Avis délibéré
de la Mission régionale d'autorité environnementale
Provence-Alpes-Côte d'Azur

sur le projet de parc solaire, au lieu-dit Les Derrabades, à
Coudoux (13)

N° MRAe
019388/A P

Figure 2: Plan de masse du projet - source : étude d'impact

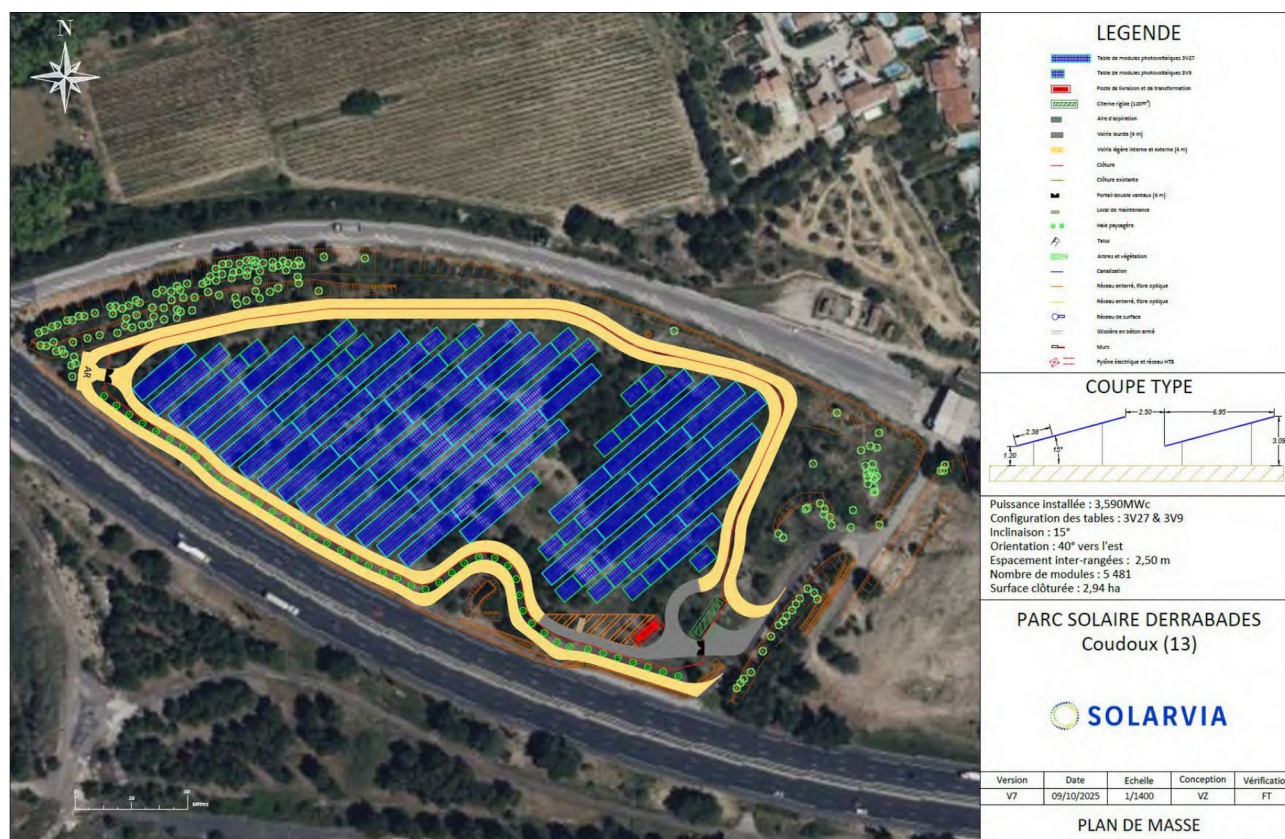
- les modalités de mise en œuvre de la mesure M6 pour l'herpétofaune ne sont pas suffisamment précisées. La localisation des gîtes existants à démonter, les habitats à défavorabiliser, ainsi que les secteurs de relocalisation des individus, ne sont ni cartographiés ni clairement identifiés sur les plans du projet ;

La MRAe recommande de réexaminer la complétude et la cohérence globale des mesures de réduction, en justifiant notamment leur localisation et leur capacité à préserver durablement les espèces et les continuités écologiques affectées par le projet et, le cas échéant, de prévoir des mesures de compensation notamment pour les espèces protégées.
